Avis délibéré de l'Autorité environnementale sur la rénovation du système d'assainissement de Lannion (22)

n° Ae : 2023-034

Avis délibéré n° 2023-034 adopté lors de la séance du 6 juillet 2023

Figure 3 – Plan du réseau de collecte raccordé à la station d'épuration de Lannion (source : dossier)

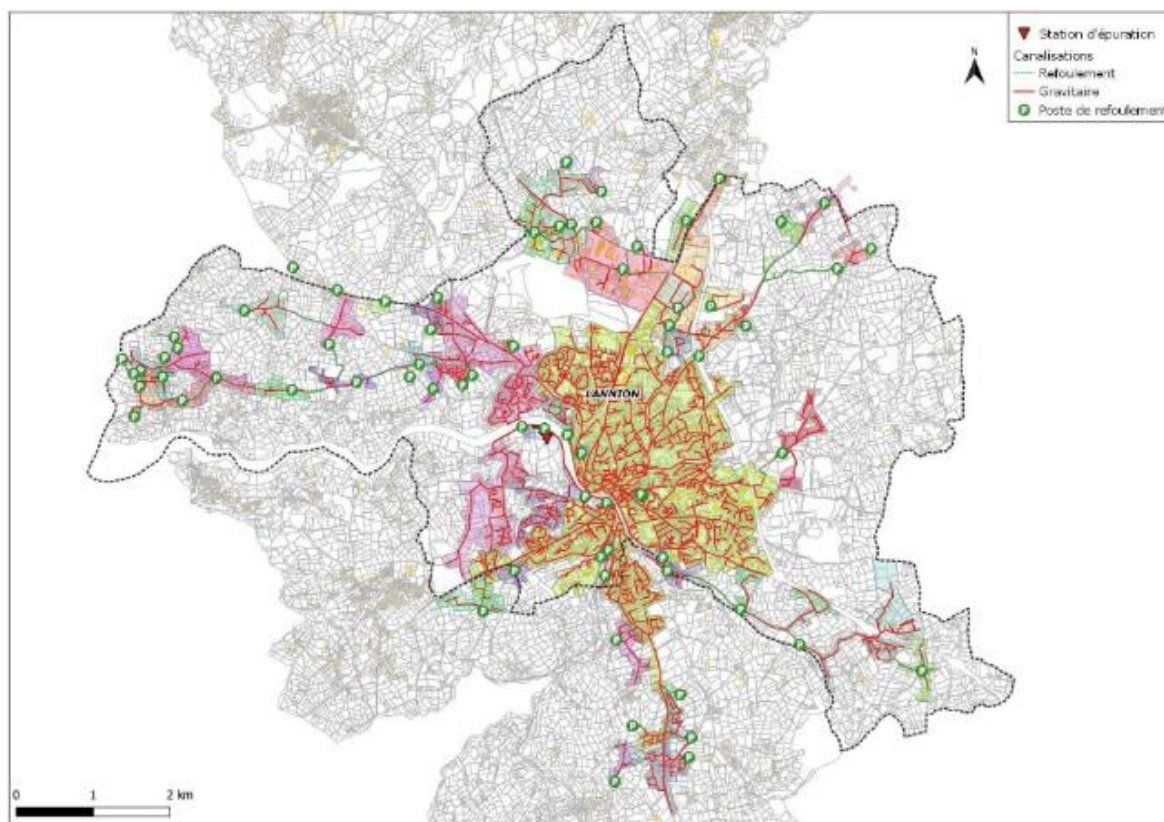
état de la présence d'eaux parasites et de débordements pour une pluie de cinq ans. Il serait plus juste d'annoncer un réseau de collecte mixte et un projet visant à séparer complètement les réseaux de collecte d'eaux pluviales et usées. Il convient de noter que LCT se donne des moyens d'atteindre cet objectif, tel qu'un diagnostic permanent mis en place permettant de disposer de six années de données fiables, des mesures coercitives¹⁷ et un taux de renouvellement en 2022 de plus de 2% pour un budget d'au moins 500 000 euros par an jusqu'en 2025.

L'Ae constate néanmoins que malgré les efforts entrepris par la collectivité pour améliorer le rendement de son réseau, comme en témoigne le diagnostic permanent mis en place, et le taux de renouvellement, ses objectifs se bornent à limiter les débordements d'eaux usées pour une pluie de fréquence de cinq ans au maximum.

L'Ae recommande de reconsidérer l'objectif en matière de désaturation du réseau de collecte et de viser une absence de déversement d'eaux usées par temps de pluie.
